Teie 29.01.2024 EHR-i menetlus 412640

Meie 19.02.2024 nr 7.1-2/24/1429-2

Rail Balticu Rõa ökodukti ehitusloa eelnõu kooskõlastamata jätmine

Joonis 5. Väljavõtte KMH aruandest. Rõa ökodukti lahendus kuni Tallinn-Rapla-Türi maantee ümberehituseni. Loomade eeldatavad liikumissuunad ökodukti ümbruses ning indikatiivne 500 m raadiusega kaitsevöönd.

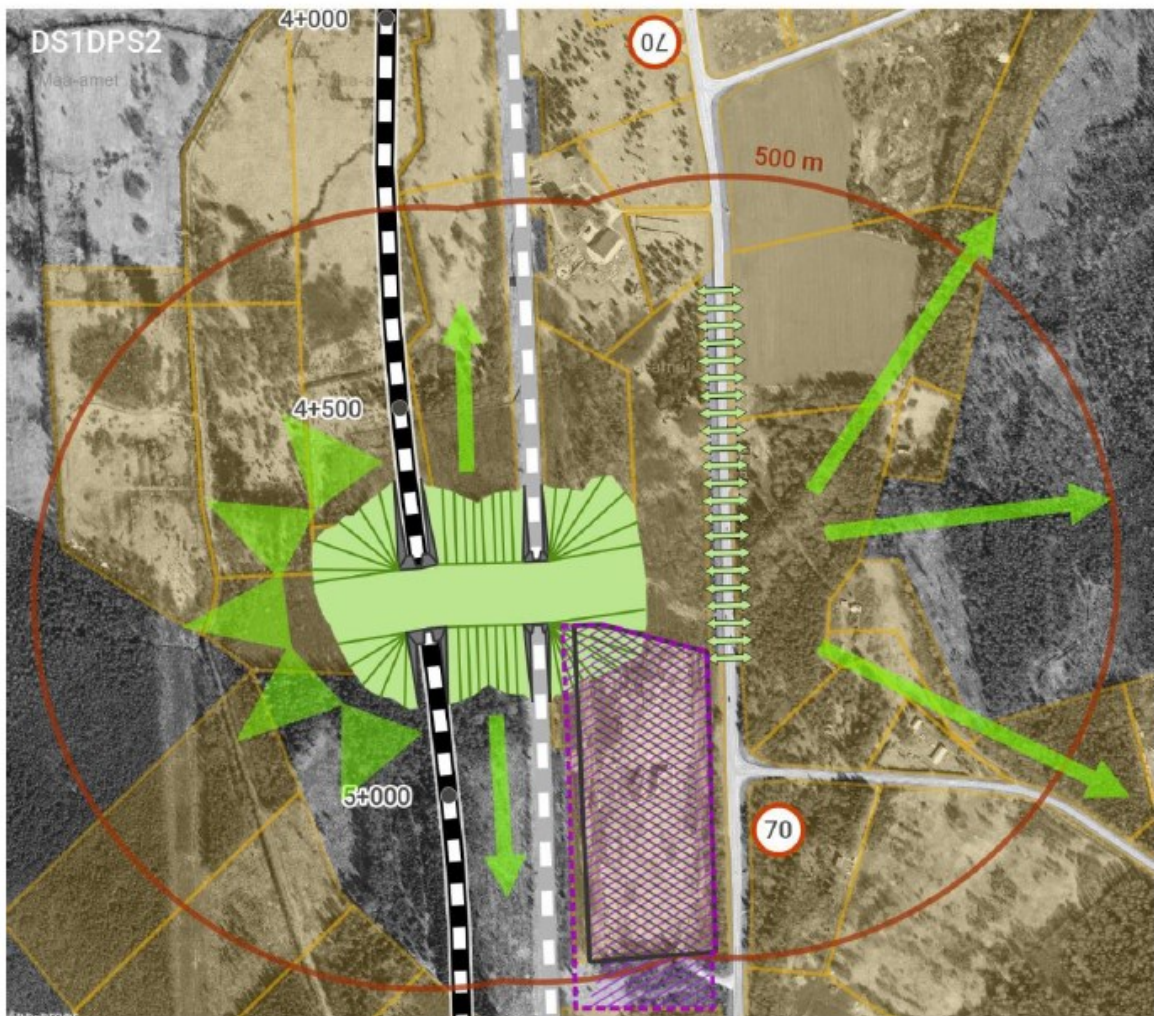
määratud asukohta“. Kaitsevööndi ettepanekus on viidatud KMH aruandele, mille kohaselt „Kuni maantee ümberehitamiseni tuleb olemasoleval maanteel luua ajutine lahendus vähendamaks loomadega kokkupõrke tõenäosust. Lõigul Seli-Angerja tee (nr 20109) ristmikust kuni Kose-Purila tee (nr 14) ristmikuni tuleb piirata kiirust 70 km/h vähemalt pimedal ajal, kui loomi liigub kõige rohkem. Kiiruspiirangu tõhususe tõstmiseks võib paigaldada kiiruskaamera(d). Lisaks paigaldada hoiatusmärgid „Metsloomad teel“ (Joonis 5)“.

Kaitsevööndi ettepanekus on täpsustatud kaitsevööndi ulatust, ruumikuju ja piiranguid. Kaitsevööndi piiriettepanekus on arvestatud suurte loomapääsudega üle kolme taristuobjekti, mis kattub ka koostatavas Rapla valla üldplaneeringus toodud kaitse-vöönditega. Ökodukti valmimisel ja kasutamisel tuleb tagada ulukite liikumisvõimalus, ökodukti ja laiemalt rohevõrgustiku toimivus ning ei tohi halveneda riigitee toimivus ja ohutus. Ökodukti toimivust tagavaks meetmeks on kaitsevööndi moodustamine. Ehitusprojektis puudub viide nii OÜ Rewild poolt koostatud uuringule, kaitsevööndi moodustamise vajadusele, piirangutele kui ka

meetmetele, mida on vaja rakendada riigiteel enne Tallinn-Rapla-Türi maantee ümberehitamist vähendamaks loomadega kokkupõrke tõenäosust (vt kirja punkt 1) – see info tuleb projekti lisada. Samuti tuleb projekti seletuskirja lisada, et ökodukti kaitsevöönd peab olema moodustatud enne ökoduktile kasutusloa väljastamist.

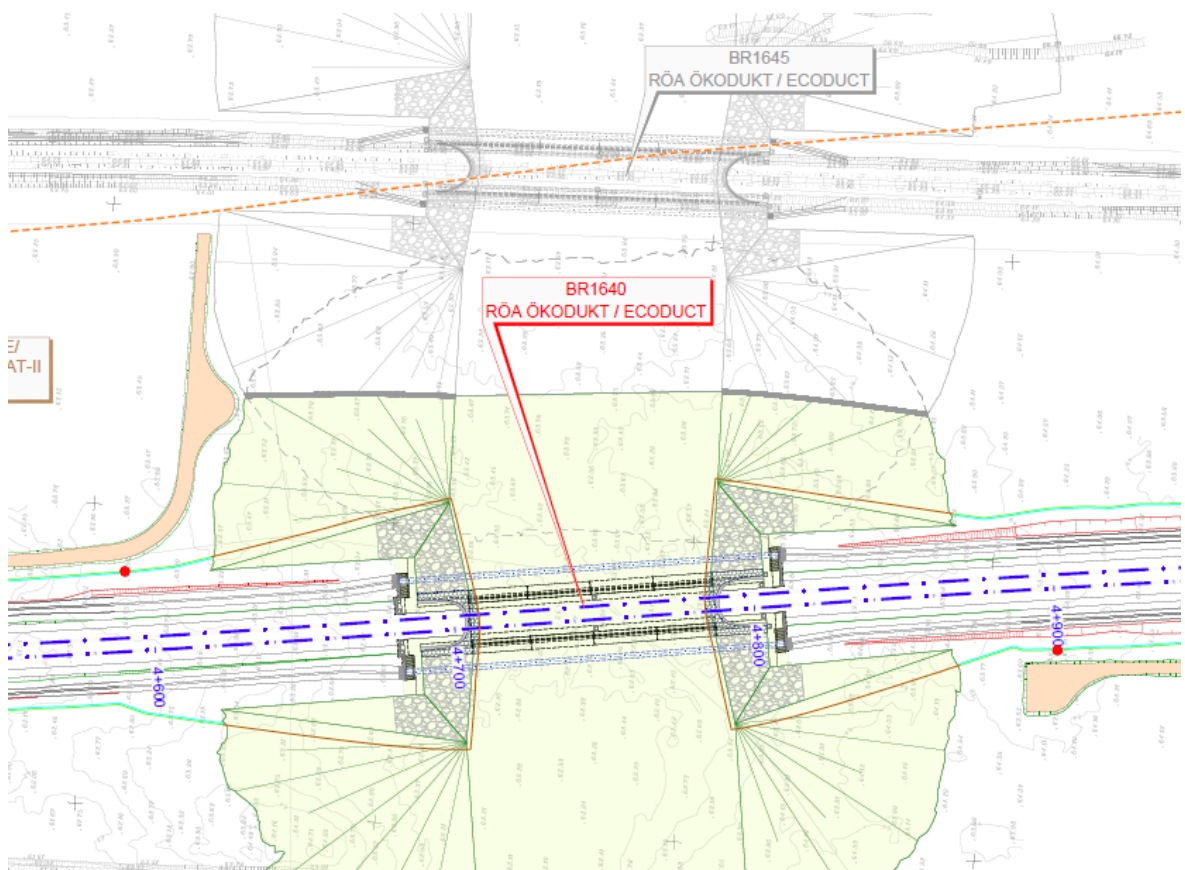
3. Ehitusprojekti (väljavõtte allpool) kohaselt on tegemist kaksikökoduktiga (BR1640 ja BR1645), eelnõu aluseks olev projekt käsitleb ökodukti BR1640. Ehitusprojekti lisada info, kas ökoduktid tuleb ehitada samaaegselt või on võimalik ka etapiviisile ehitamine. Joonisele lisada kahe ökodukti piiril oleva leppemärgi (hall pidevjoon) selgitus.
